**Modulo per la presentazione delle osservazioni per i piani/programmi/progetti
sottoposti a procedimenti di valutazione ambientale di competenza statale**

ID: Codice procedura (ID_VIP/ID_MATTM):10844

Impianto per la produzione di energia elettrica da fonte eolica, costituito da 6 aerogeneratori della potenza complessiva di 37,2 MW, un sistema di accumulo da 25 MW e relative opere connesse in località "Rempillo" nel comune di Pitigliano (GR).

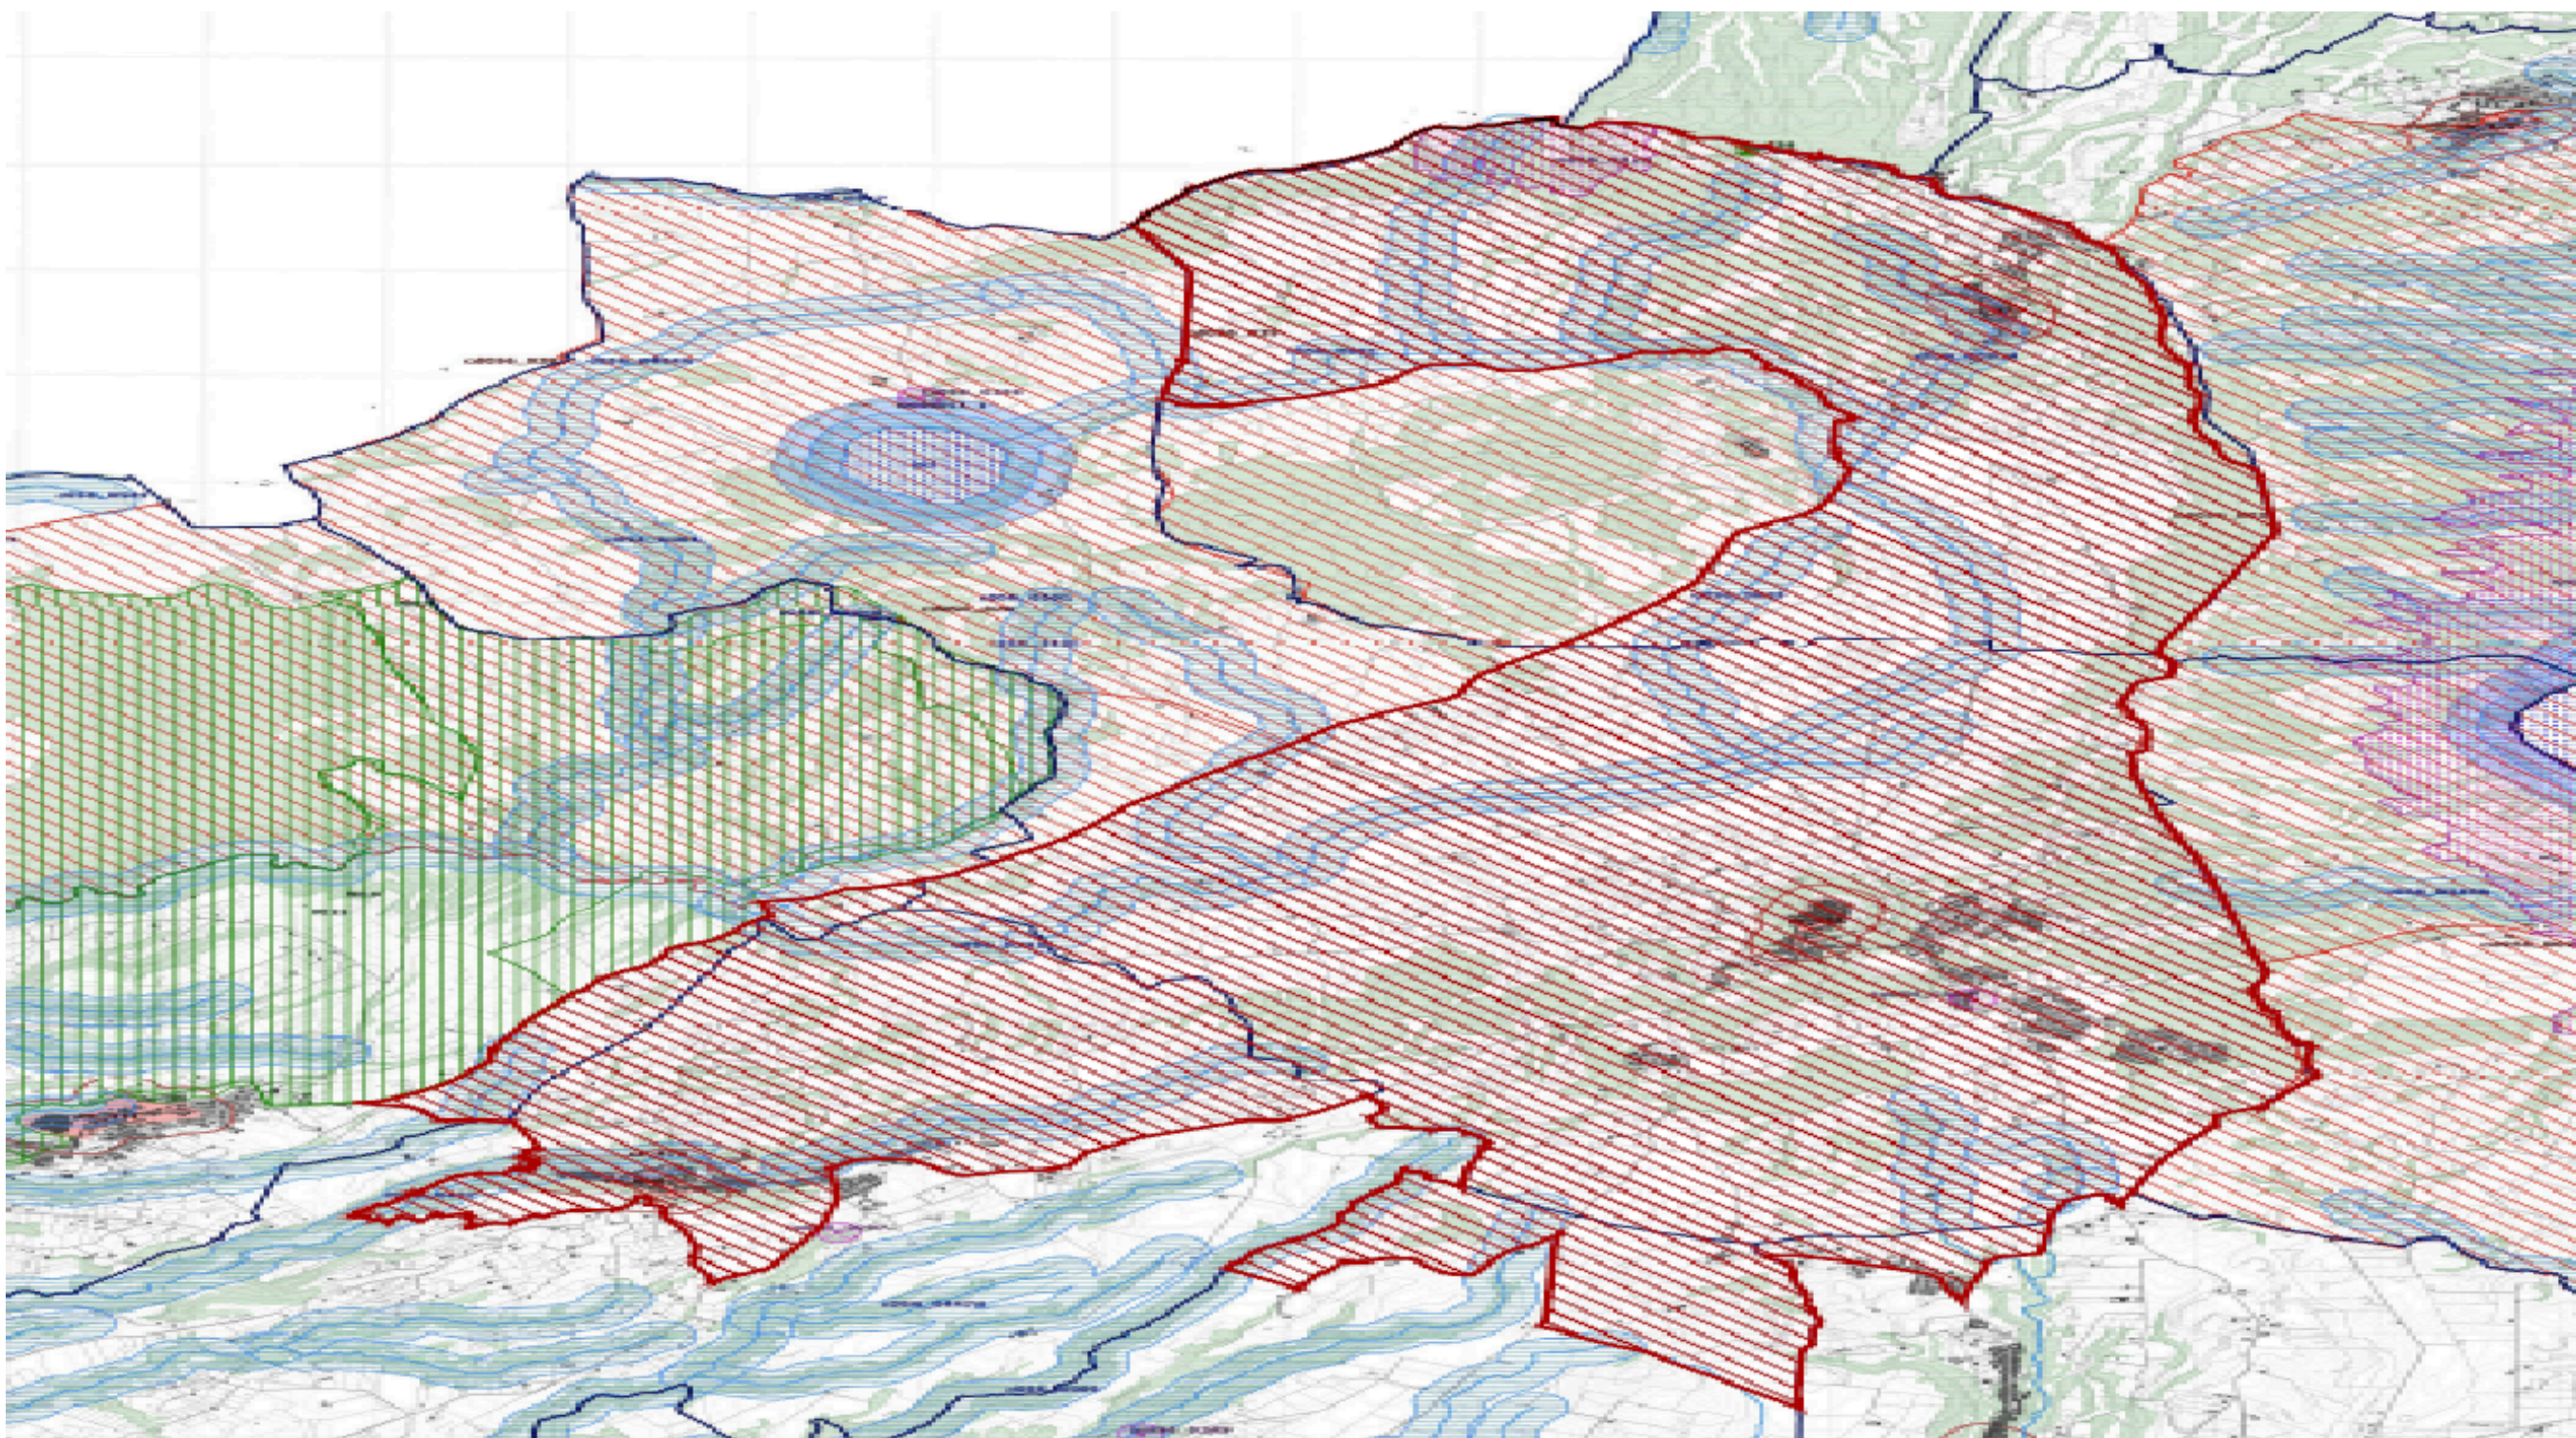
Alla luce del combinato disposto dal "vincolo sul patrimonio paesaggistico (artt. 136 e ss. e 142 del decreto legislativo n. 42/2004 e ss.mm.ii.) e sui beni culturali" (artt. 10 e ss. del decreto legislativo n. 42/2004 e ss.mm.ii.) e dal comma 8 lettera c-quarter del D.Lgs 191/2021 e ss.mm.ii si evince che, ad oggi, le aree in cui sono previsti gli insediamenti dei sei aereogeneratori dell'impianto eolico denominato "Rempillo" non sono idonee perché ricadono tutte all'interno della fascia di rispetto dei **beni paesaggistici di notevole interesse pubblico denominati "Conca del Lago di Mezzano e territorio circostante" (D.M. 22.05.1976)** comprendente anche il **vincolo "Selva del Lamone" (D.M. 22.05.1984)** tutelati **dall'art. 136 del Codice dei Beni Culturali e del Paesaggio** e in particolare un aerogeneratori (P01) è a 100 metri dal primo vincolo citato e gli altri cinque compresi in una distanza massima tra 1 km e 2 km (vedi immagine n. 1 dell'ALLEGATO). Nella fascia di rispetto dei 3 km anche la porzione di vincolo rappresentato dalla Selva del Lamone che gode di altre importanti tutele in quanto Riserva Naturale regionale (L. 394/91 e L.R. 29/97), Zona di Protezione speciale (ZPS) insieme ai Monti di Castro collegati tra loro da una Zona di Conservazione Speciale (ZSC), il sistema fluviale Fiume Fiora-Olpeta. La Selva del Lamone oltre il vincolo paesaggistico di notevole interesse pubblico che la rende area non idonea all'installazione degli impianti FER anche nelle sue fasce di rispetto dei 3 km, gode di un'altra tutela che ne rivela l'importanza di area di importanza internazionale per l'avifauna IBA (012) che viene collegata all'altra IBA (099) Lago di Bolsena attraverso la ZPS Caldera di Latera e la ZSC Lago di Mezzano che insieme sono compresi nel vincolo paesaggistico " Conca Lago di Mezzano..." e verranno uniti dal nuovo vincolo paesaggistico "*Ambito paesaggistico, geologico e geomorfologico dell'orlo della caldera di Latera e delle sue pendici interessate dai centri eruttivi periferici*" (si veda a riguardo la proposta pubblicata sul sito del MIC in data 09/08/2023 e

l'immagine n. 2 dell' ALLEGATO) all'area di notevole interesse pubblico " Conca del lago di Bolsena" (D.M. 24.10.1960). Praticamente una vasta zona che per interesse paesaggistico e naturalistico oltre che storico, archeologico e identitario rappresenta un unicum nel panorama nazionale.

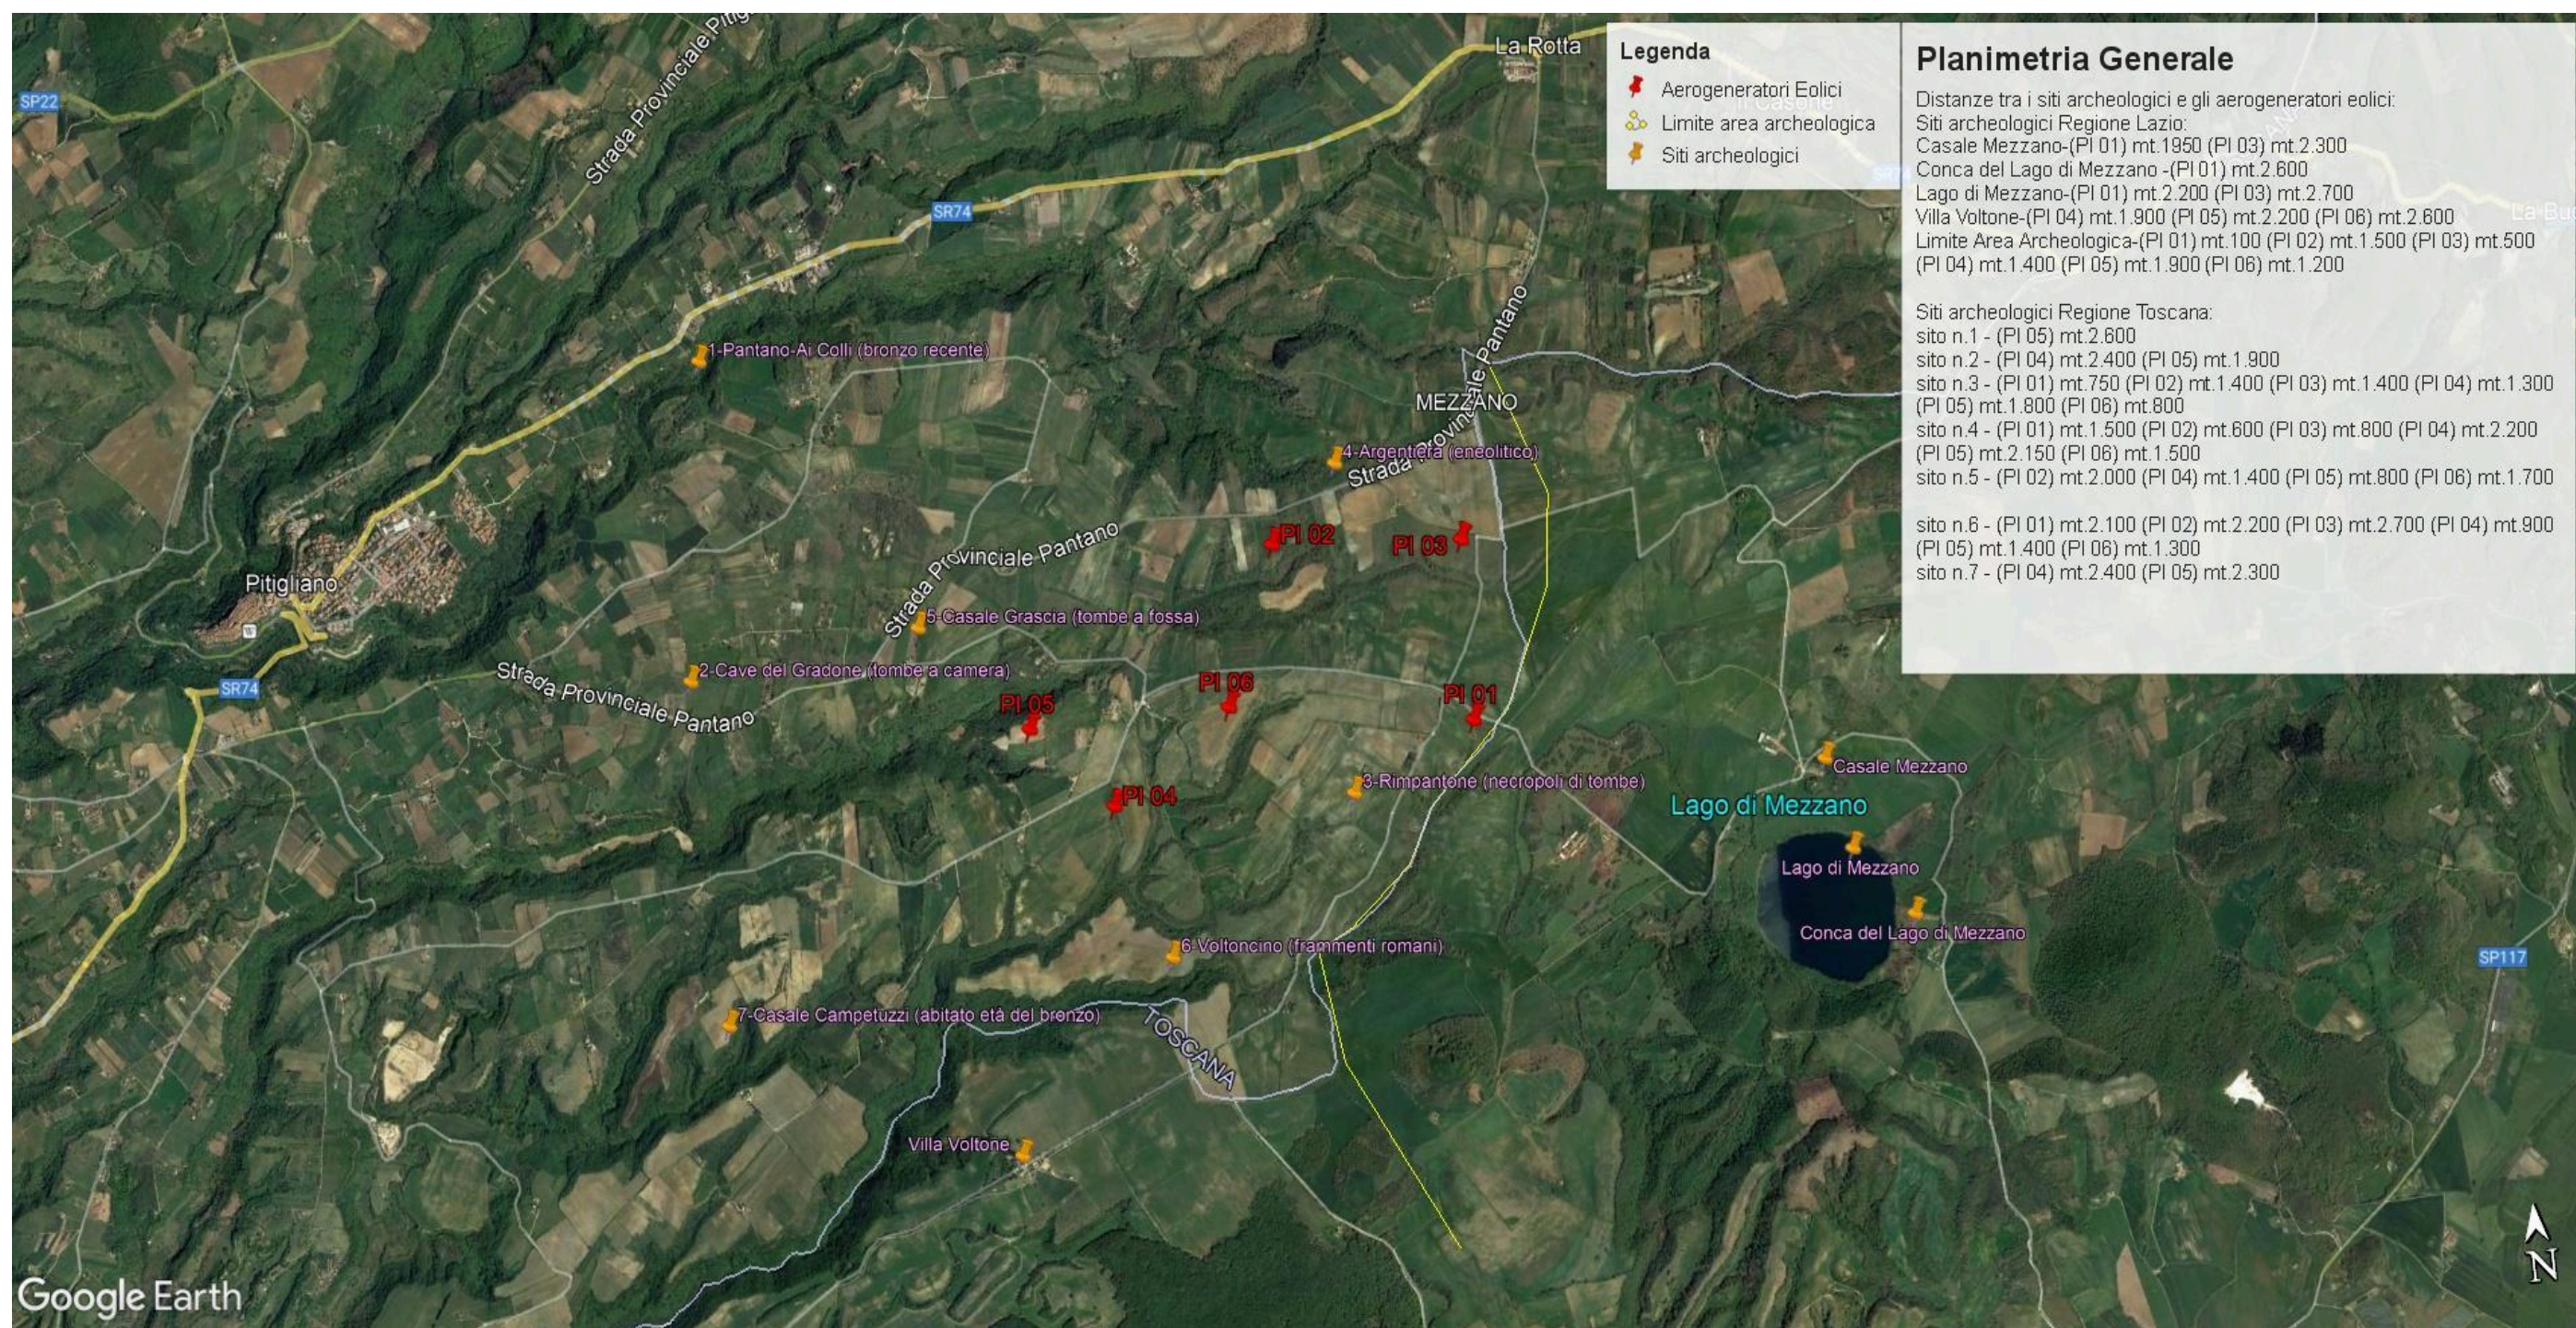
Inoltre, la zona in cui insisterebbe l'impianto eolico industriale Rempillo è compresa nelle fasce di rispetto di 3 km di diversi beni archeologici tutelati dalla parte II del Codice dei Beni Culturali (vedi

Allegato, immagine n. 3). Inoltre le pale P04 e P05 ricadono all'interno di un'area archeologica che la Proponente vorrebbe cancellare per il semplice fatto che non è riportata nel documento regionale ma nel documento provinciale come meglio dettagliato nell'Osservazione n. 5. Alla luce di quanto documentato appare chiaro quindi che la collocazione dell'impianto non ha tenuto conto alcuno dei vincoli dell'area nella quale è stato progettato e l'inserimento dell'impianto eolico nel paesaggio e sul territorio non è corretto (Allegato IV delle Linee guida nazionali di cui al D.M dello Sviluppo economico del 10.09.2010).
